# Ras p-On Rev3 変更点

2020.6.26  
NEKORISU

Raspberry Pi 4 B への正式対応に伴いまして、Ras p-On が Rev3 にバージョンアップしました。  
従来品 (Rev2) に対して、外観等が若干変更になっています。  
機能、性能につきましては変更はございません。  
(※ Rev2 でも、Raspberry Pi 4B でご利用いただけます。)

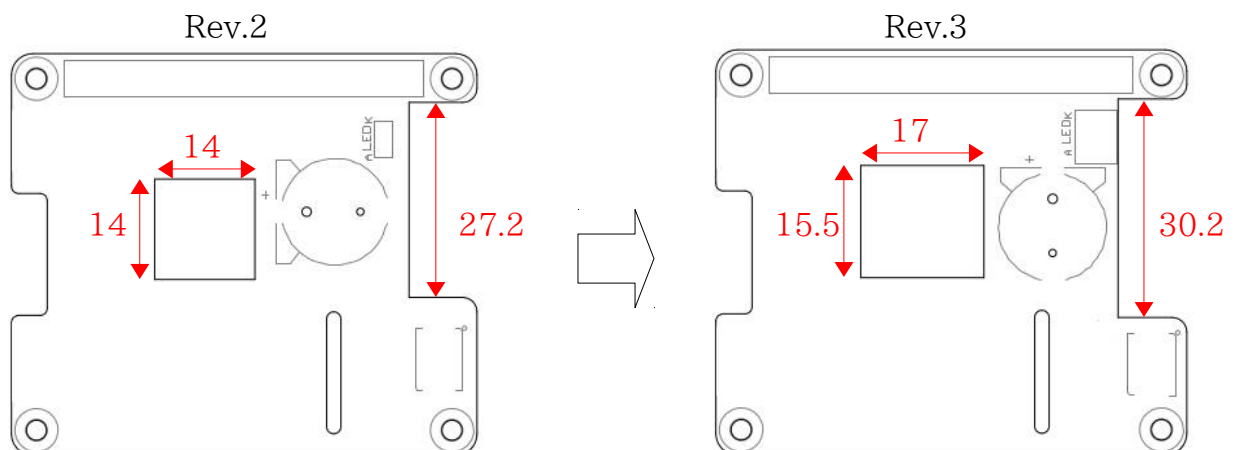
- ① CPU の位置の変更に伴い、放熱器用の穴を大きくしました。  
Rev.2 14 x 14 mm -> Rev.3 17 x 15.5 mm
- ② LAN 関係のチップセットの位置の変更に伴い、切り欠きの幅を広げました。  
Rev.2 27.1 mm -> Rev.3 30.2 mm
- ③ 電池ホルダーの向きが変更になりました。
- ④ 外部 LED 接続ポートのピッチを、XH-2 が実装できるようにしました。  
従来通りの 2.54mm ピッチのピンヘッダも実装可能です。
